Especificações Técnicas

LOTE 1 – Solução de armazenamento de backup

1.1. ITEM 1– Solução de armazenamento de Backup

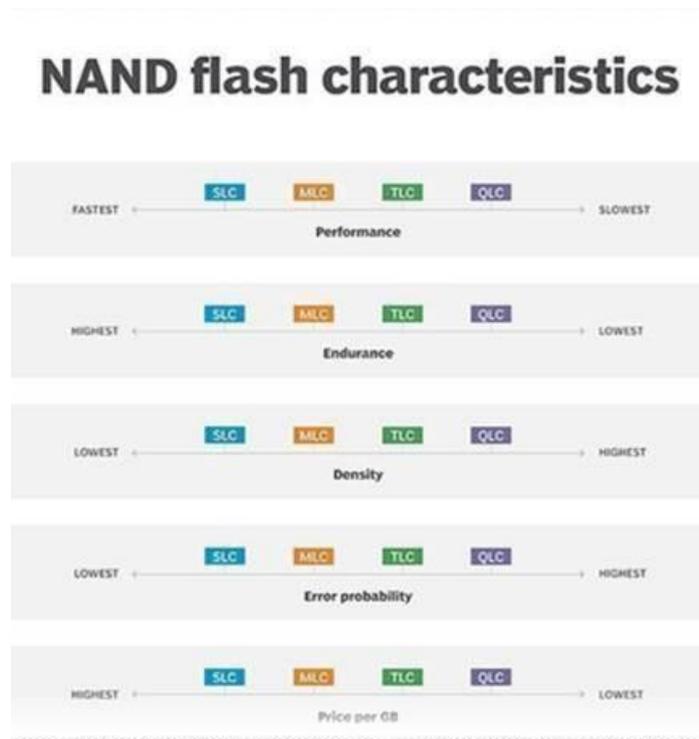
As tecnologias de discos Flash/SSD disponíveis no mercado são chamadas de Flash Nand, que subdividem nos tipos de discos SLC, MLC (eMLC), TLC, cMLC e QLC.

Os drives cMLC e QLC são discos utilizados geralmente por devices de consumo em função do seu baixo custo e performance, não sendo recomendados para ambientes de missão crítica.
